高浜発電所第1号機審査資料	
資料番号	2-1
提出年月日	2022年11月15日

# 高浜発電所第1号機 設計及び工事計画認可申請の概要

(1号機 [2号機含む] 減容したバーナブルポイズンの保管場所変更)

## 2022年9月13日実施の審査会合における指摘事項の回答

## 構内運搬のイメージ

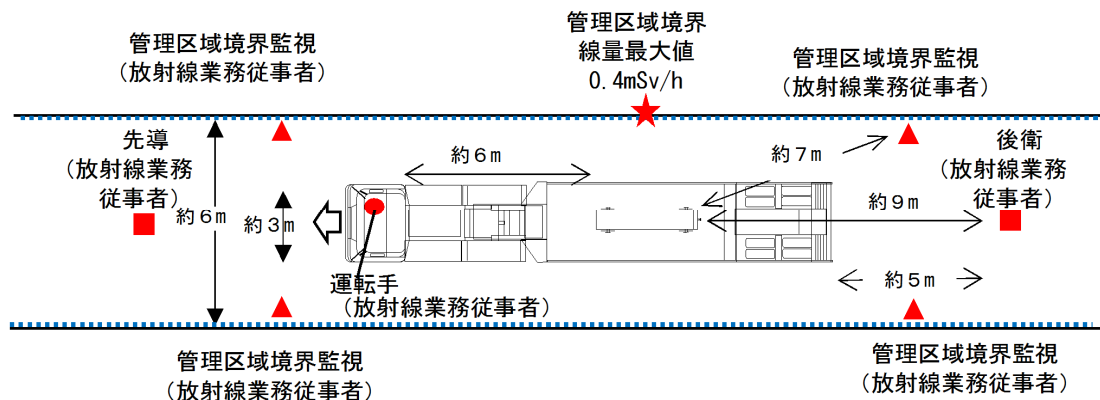
【コメントNo1】一時管理区域の具体的な運用（設定・解除・被ばく管理方法）が恒設の管理区域と同等であること、並びに、その運用が保安規定や事業者社内標準でどのように担保されているのかを説明すること	3
【コメントNo2】一時管理区域境界の線量を示し、時間的要素の含めて「実用炉規則：1.3mSv/3か月」を満足することを説明すること	7
【コメントNo3】B-SG保管庫内の点検作業における被ばく評価に関して、減容BP運搬用容器以外の既保管物からの線量を考慮する必要がない理由を説明すること	8
2. 工事概要	9
3. 設計及び工事計画認可申請の概要	11
4. 技術基準規則との関連性	20
5. 関連する技術基準に対する設計方針	21
6. まとめ	40

減容BP運搬用容器の運搬時の一時的な管理区域設定・解除については、減容BP運搬用容器の積載した車両周辺の経路を一時的な管理区域に設定し、1号機及び2号機原子炉補助建屋からB蒸気発生器保管庫までの間、車両の移動に伴って順次一時的な管理区域の設定・解除しながら運搬することとしている

減容BP運搬用容器の構内運搬においては、一時的な管理区域境界の範囲、区画方法、立入制限方法及び監視人の配置について計画し、社内標準に定められた様式に設定範囲を添付して一時的な管理区域の設定及び解除の手続きを行う。

..... : 一時的な管理区域境界  
 管理区域境界は、ロープ等で区画し、管理区域内に放射線業務従事者以外の者が一時的な管理区域に立ち入らないよう監視・管理する
